ウッドデッキスタートで、承っております。

EX-SHOP

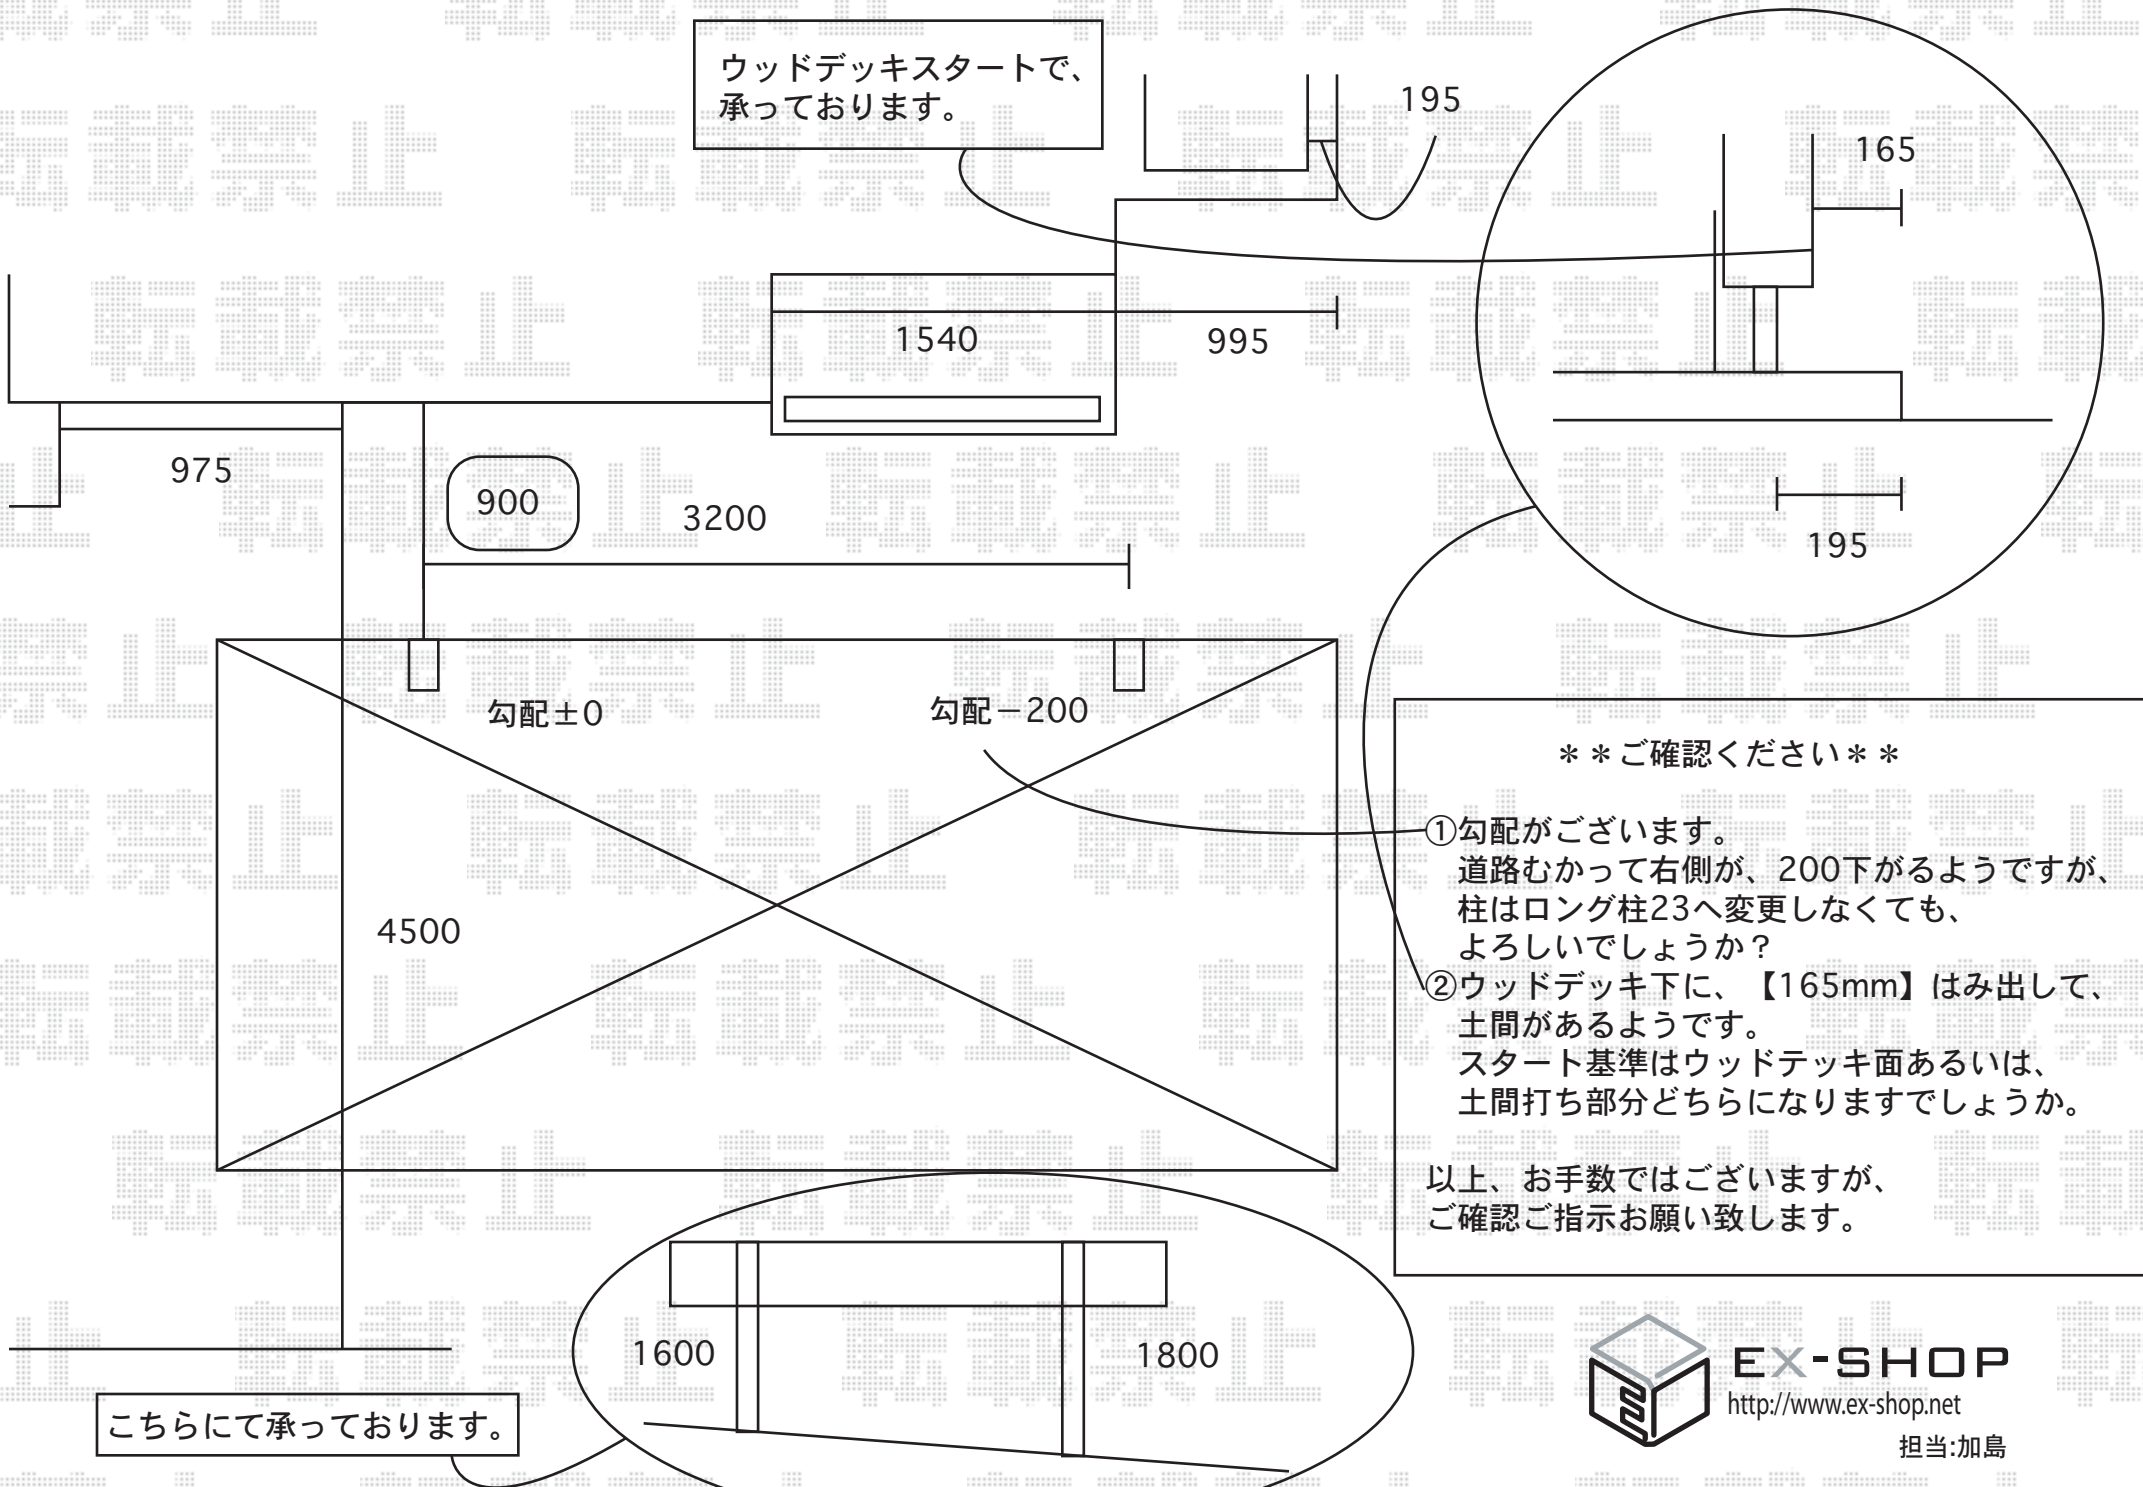
- ①勾配がございます。
道路むかって右側が、200下がるようですが、柱はロング柱23へ変更しなくても、よろしいでしょうか？
- ②ウッドデッキ下に、【165mm】はみ出して、土間があるようです。
スタート基準はウッドデッキ面あるいは、土間打ち部分どちらになりますでしょうか。
